Planfeststellungsverfahren für den Ausbau der L 419 (1. Bauabschnitt) hier: Stellungnahme zum 1. Deckblatt

Bezug: Ihr Schreiben Az. 25.04.02.01-02/17 vom 18.10.2019

Da bislang noch keine Gegenäußerung der Antragstellerin zur Stellungnahme der Stadt Wuppertal vom 19.12.2017 mitgeteilt wurde, behält diese Stellungnahme weiterhin Gültigkeit. Darüber hinaus erhebt die Stadt Wuppertal folgende Einwendungen im Rahmen der Beteiligung zum Planänderungsverfahren (Deckblatt I):

3. Ausführung der „verlängerten Kurfürstenstraße“

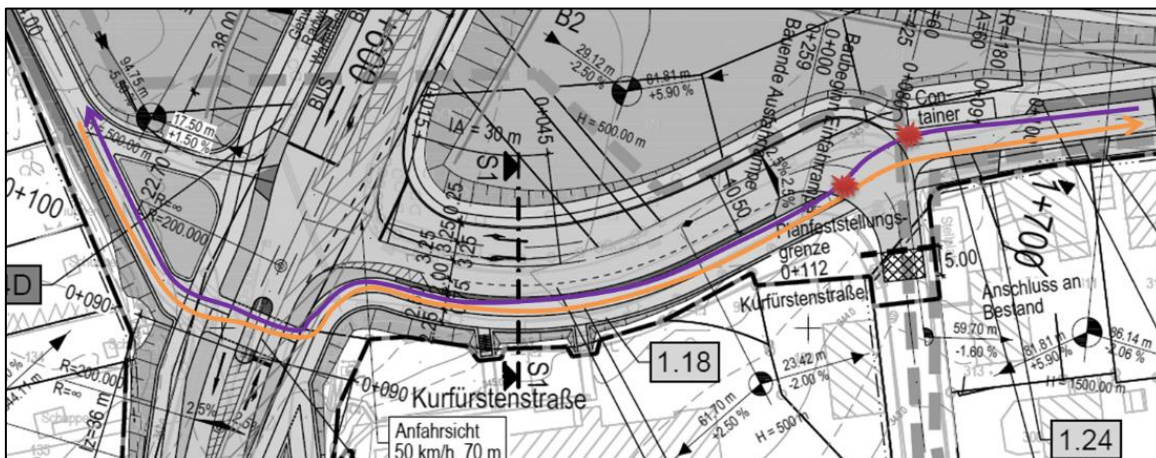
Die im Deckblatt vorgenommene Änderung, den Radverkehr auf der „verlängerten Kurfürstenstraße“ nicht mehr auf einem gemeinsamen Rad-/Fußweg vorzusehen, sondern ihn auf die Straße zu verlegen, entspricht dem zwischenzeitlichen Abstimmungsergebnis zwischen Straßen.NRW und der Stadt Wuppertal.

Bislang geplante Führung des Radverkehrs (zwei Gefahrenstellen):

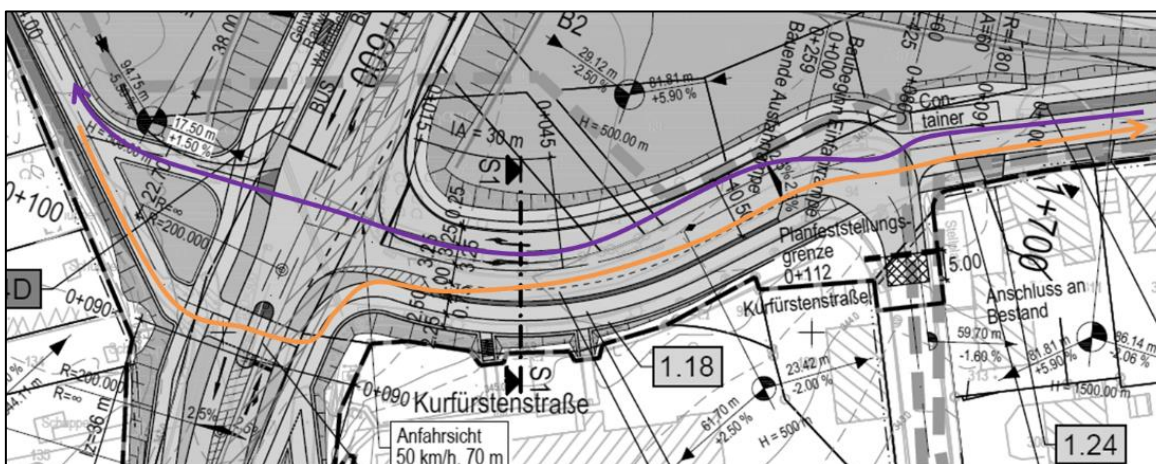
Weiterer Gegenstand der Abstimmung war aber auch eine regelkonforme und sichere Radverkehrsführung auf dem bestehenden, umzubauenden Abschnitt der Kurfürstenstraße bis zur Einmündung in die Staubenthaler Straße. Hierfür sollen folgende Änderungen erfolgen:

- Der von der Staubenthaler Straße von Süden in die Kurfürstenstraße einbiegende Radverkehr soll gemäß ERA auf die Fahrbahn überführt werden. Durch die abgesetzte „straßenbegleitende“ Führung hinter dem ruhenden Verkehr besteht bislang eine unzureichende Sicht zwischen Radverkehr und Kraftfahrzeugverkehr. Der Radverkehr soll daher unmittelbar im Anschluss an den signalisierten Knoten auf die Fahrbahn der Kurfürstenstraße geführt werden.

- Um den Radverkehr von der Kurfürstenstraße zur Staubenthaler Straße sicher über den Knotenpunkt zu führen, kommt z.B. ein Radfahrstreifen in Mittellage zwischen der Links- und der Rechtsabbiegefahrbahn in Betracht. So könnte er gegenüber rechtsabbiegenden Kfz gesichert werden und den Knotenpunkt mit Freigabe der Linksabbieger queren. Auf der gegenüberliegenden Seite der Staubenthaler Straße kann der Radverkehr dann auf den Zweirichtungsradweg auffahren.

Die Forderung der Stadt wird in den folgenden Prinzipskizzen verdeutlicht:
